Bocca di Porto del Lido sponda San Nicolò

Osservazioni Sandro Castagna architetto

Spalla Sud S. Nicolo'

• Darsena riparo

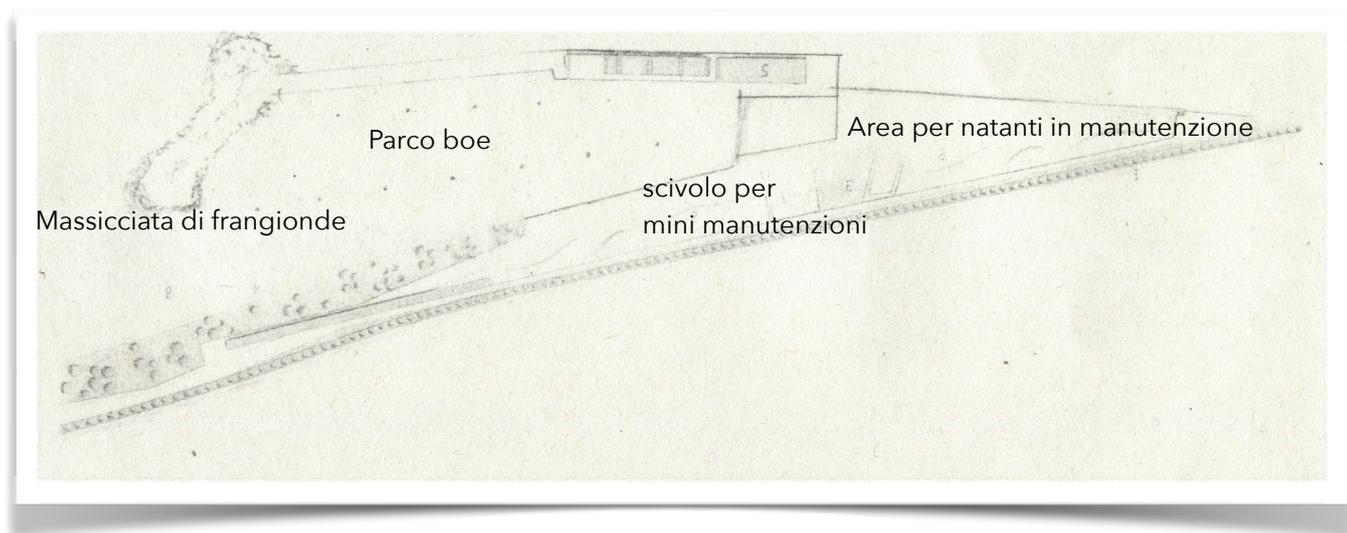
Il lato del molo di s. Nicolo si prevede aperto completamente agli accessi del pubblico provenienti via acqua anche in modo promiscuo con l'area tecnica di controllo.

Si potrebbe pensare invece un specchio d'acqua "chiuso" agli approdi frequenti e giornalieri dei natanti privilegiando solo la sosta più "permanente" in acqua tramite boa contenendo l'accesso a terra. Si potrebbe incrementare la protezione con massi che riportino "tout court" la tipologia dei murazzi per maggior riparo dal moto ondoso e da eventi meteo straordinari restringendo la porta d'accesso alla darsena anche a protezione dai venti da nord/est.

Dato che storicamente quest'area e' attigua ad una area naturalistica protetta, questo tipo di limitazione sarebbe consigliato quanto possibile incrementato in tutti i modi. Limitare e dissuadere il facile accesso e qualsiasi incremento di piccoli moli o pontili fissi rivolti alla permanenza in zona.

Si consiglia di poter eliminare qualsiasi destinazione o correlazione legata al diportismo ed incentivare l'uso a "riparo/ricovero" eliminando quanto possibile la sosta che preveda accessi a terra e predisponendo un'area ove si possano eseguire piccole manutenzioni/riparazioni giornaliere su natanti di medio piccole dimensioni.

Si consiglia un approccio progettuale che faciliti il transito o l'approdo esclusivo in acqua senza uso di funzioni a terra. Si dovrebbe privilegiare la sola "passeggiata" verso il molo cosa tipicamente locale e da sempre in uso.
